工程指示 / 要求簡箋(E.I.)

工程指示編號：EI / 3619 / 21

工程名稱：亞皆老街中電

工程項目：鋁料刀口位補油

名稱	攔河鋁橫梁	制圖	CJM	2021.1.15	修改			
材料	X85902(A8)	復核	-	-	日期			
顏色	PVF2 3-COATING FINISH	批準			圖號	52B-MS02-LTR03-A8(底)

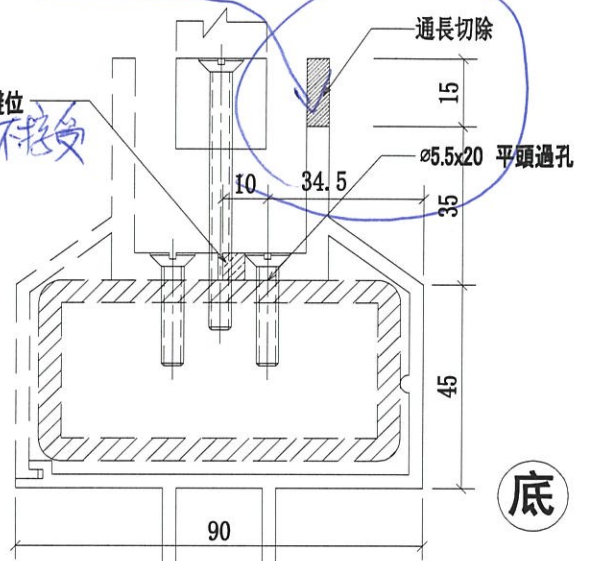
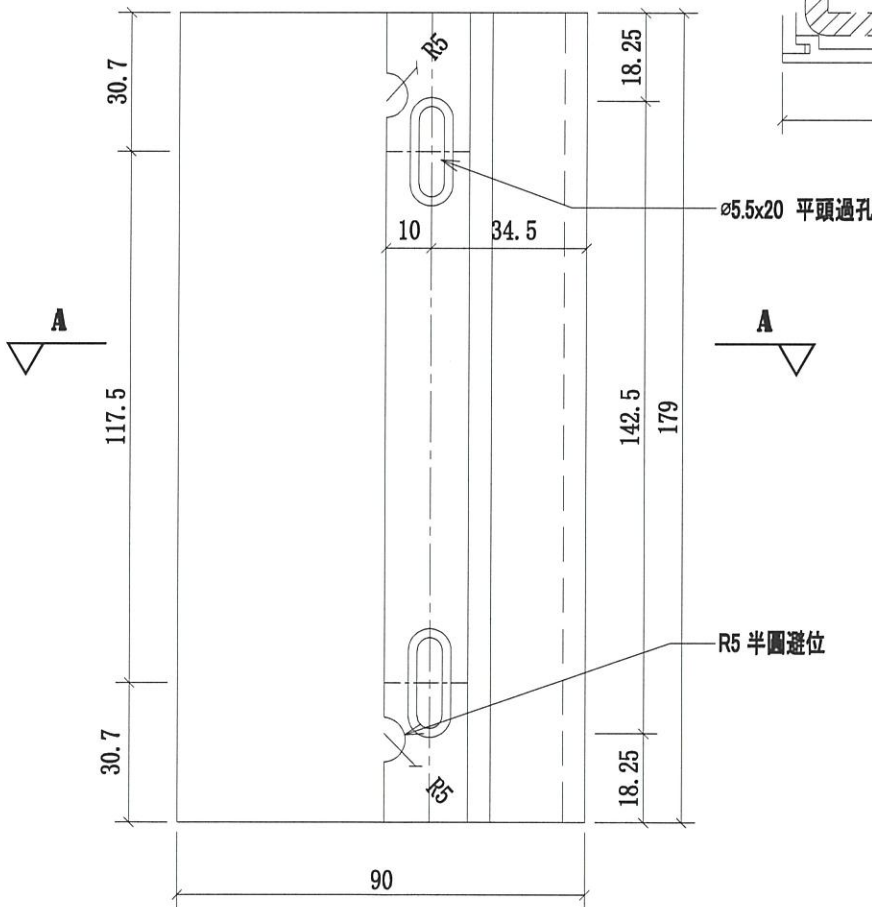
現時此位置

補包油情況不理想，用油嚴重，不接

所有鉛料 要補底油再補面油

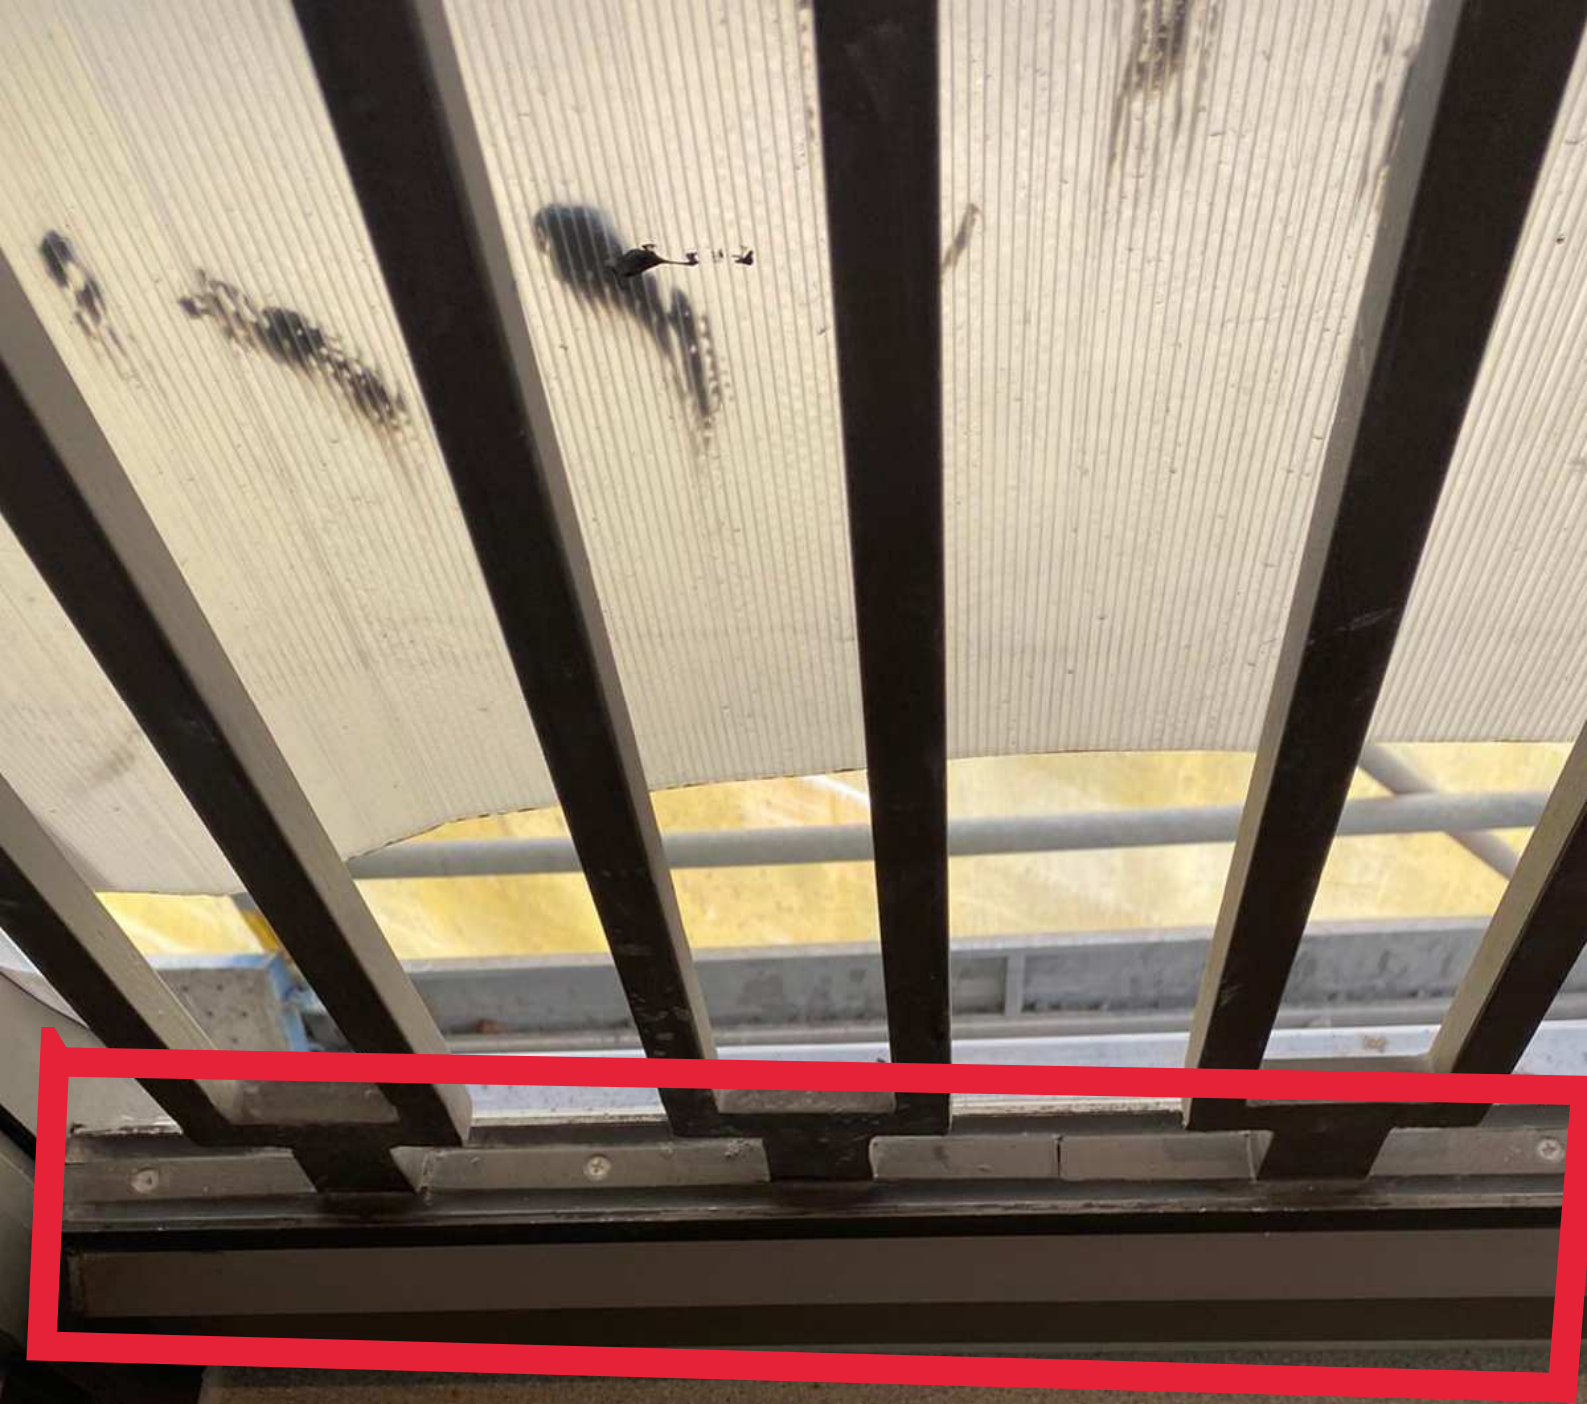
甩油情況嚴重

甩油情況嚴重

甩油情況嚴重

現時已到地盤鋁料，所有刀口位置都有嚴重漏油情況

顧問不收貨，現時廠未所有未出貨鋁料，刀口位置都需要加底油再加面油漆

確保不用油才可出貨
